*Asunto: Dictamen de Seguridad Estructural para
el inmueble destinado a Oficinas y que se
se localiza en el domicilio arriba señalado.*

DICTAMEN PERICIAL DE SEGURIDAD ESTRUCTURAL

DICTAMEN PERICIAL DE SEGURIDAD ESTRUCTURAL COMISIÓN NACIONAL DE LOS SALARIO MÍNIMOS (CONASAMI)

DICTAMEN DE SEGURIDAD ESTRUCTURAL

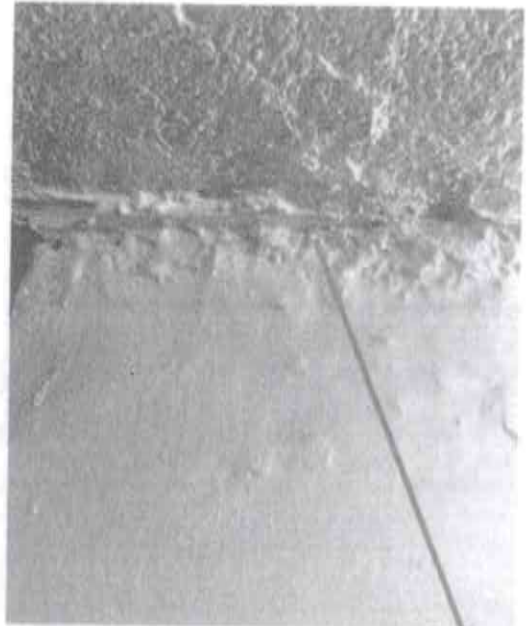
COLUMNAS DE LA PARTE TRASERA QUE REPRESENTAN UN RIESGO CONSTANTE

- ES POR DEMÁS PRIORITARIO EL RETIRO O DEMOLICIÓN A TRAVÉS DE CUALQUIER SISTEMA DE LAS COLUMNAS Y TRABES QUE SE TIENEN EN EL PATIO TRASERO Y QUE SON COLINDANTES, YA QUE POR SU ANTIGÜEDAD SE DESGAJÓ PARTE DE ELLAS E INCLUSIVE DAÑARON LOS CRISTALES DE UN AUTOMÓVIL.
- DE IGUAL FORMA Y A EFECTO DE CONOCER LA SUPERFICIE DEL TERRENO Y SUS METROS DE COLINDANCIA CON REFERENCIA A LOS INMUEBLES TRASEROS, SE RECOMIENDA LLEVAR A CABO ANTE LA DELEGACIÓN CORRESPONDIENTE, EL TRÁMITE DE ALINEAMIENTO Y NÚMERO OFICIAL.
- FINALMENTE Y NO MENOS IMPORTANTE ES NECESARIO UNA MEDICIÓN DE NIVEL A EFECTO DE CONOCER LA MAGNITUD DEL HUNDIMIENTO O DESPLOME.

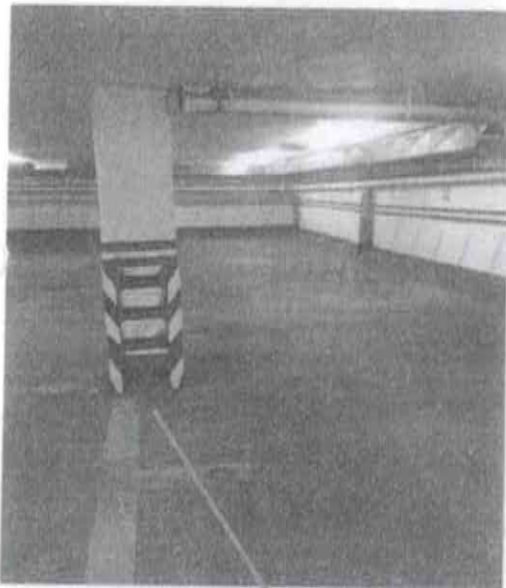
NO EXISTE DESPRENDIMIENTO DE ACABADOS EN LA UNIÓN COLUMNA VIGA DEL SÓTANO

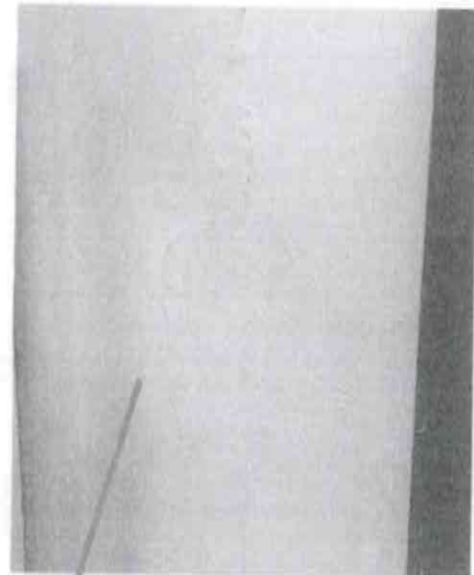
NO SE DETECTARON FISURA EN COLUMNAS DEL SOTANO CON RESPECTO AL PISO

SOLO EXISTE DESPRENDIMIENTO DE MATERIALES EN ACABADOS

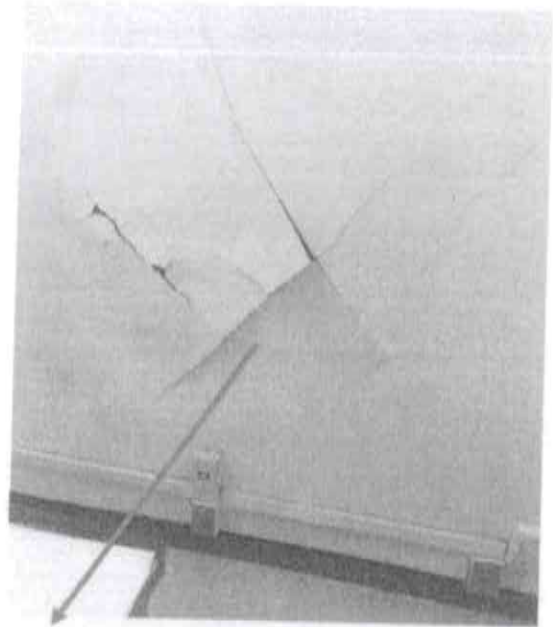
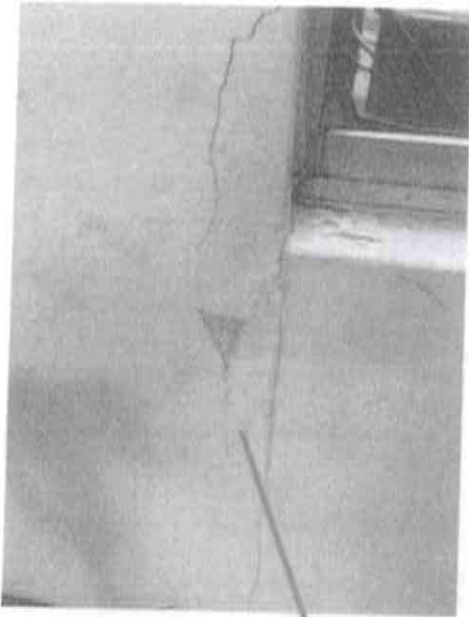
SE DETECTARON DIVERSOS DESPRENDIMIENTOS DE MATERIALES DE ACABADOS SOBRE TODO EN MUROS DIVISORIOS DEL EDIFICIO

INCLINACIÓN DE LA LOSA EN TODOS LOS NIVELES DEL EDIFICIO

A PRIMERA VISTA SE PERCIBE QUE EL INMUEBLE INVADIE OTRA PROPIEDAD
